Il trek improbabile di due pale eoliche

Ma come farebbero per portare pale eoliche in cima al Monte Calvi?

Comitato per Campiglia

– Tratto B-C

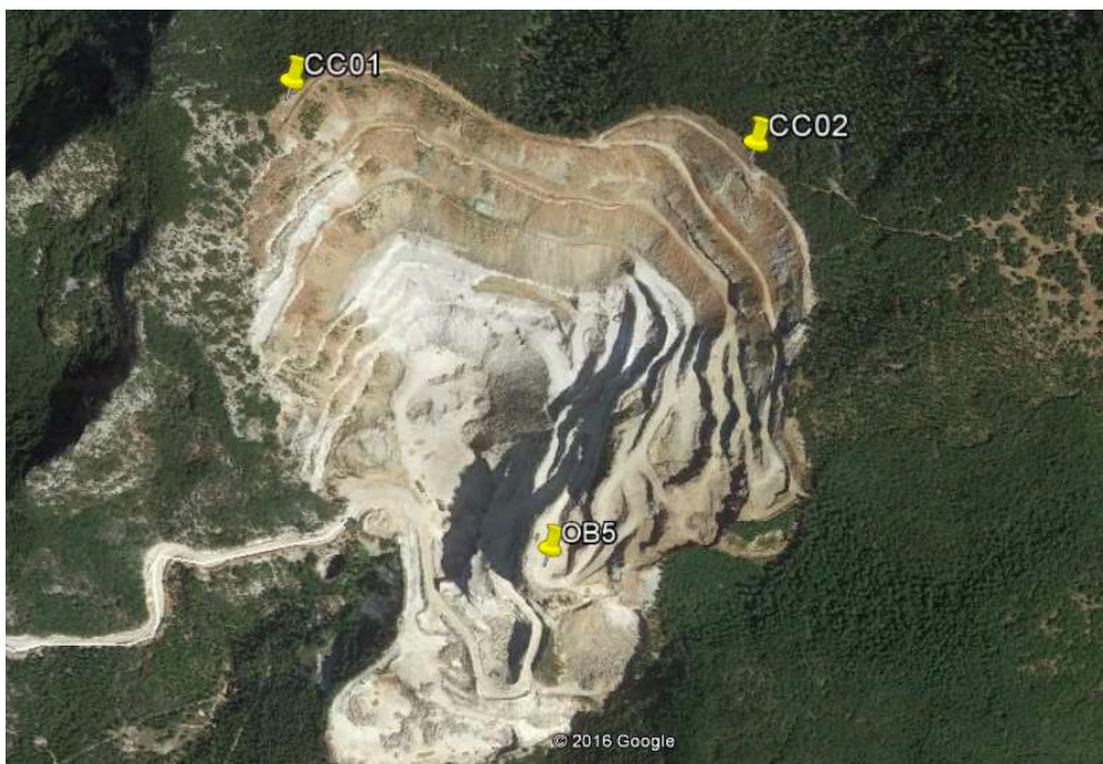
“Si richiede di integrare il progetto con le valutazioni sui rischi di interferenza con l'attività del Parco Archeominerario di San Silvestro, sia sotto il profilo dei rischi per i lavoratori del Parco sia per i rischi col sistema di visitazione pubblica dei presidi storici.(...) Si chiede di verificare l'eventuale interferenza dei mezzi pesanti necessari per il trasporto delle torri eoliche, rispetto alle dimensioni progettate per la passerella aerea

di collegamento tra Villa Lanzi e la Rocca”

– Area impianto (gli aereogeneratori si chiamano CC01 e CC02)

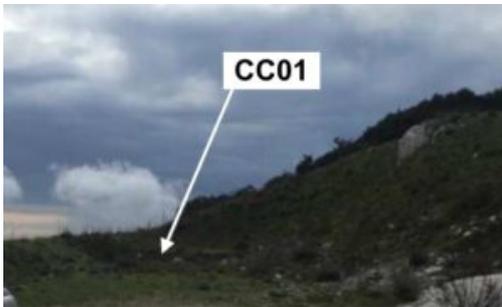
“L'aerogeneratore denominato “CC01” posto presso la Scala Santa ricade all'interno di **zona di interesse archeologico** (...) per la presenza di un **muro difensivo in pietra di età protostorica.**”

“Quindi la non conformità al PIT (Piano di Indirizzo Territoriale con valenza di Piano Paesaggistico) secondo il quale **“nelle zone di interesse archeologico” non sono ammessi impianti eolici...** così come con la disciplina paesaggistica.”

“Considerato che l'installazione dei generatori non avviene propriamente all'interno del sito estrattivo, bensì sulla sommità del crinale (tra la sella orografica che collega Scala Santa a Monte Calvi), **nell'unica porzione di coltivazione già interessata da faticose opere di ripristino ambientale,** risulta necessario introdurre quale ulteriore fattore di valutazione quello delle **“alternative di localizzazione”**.
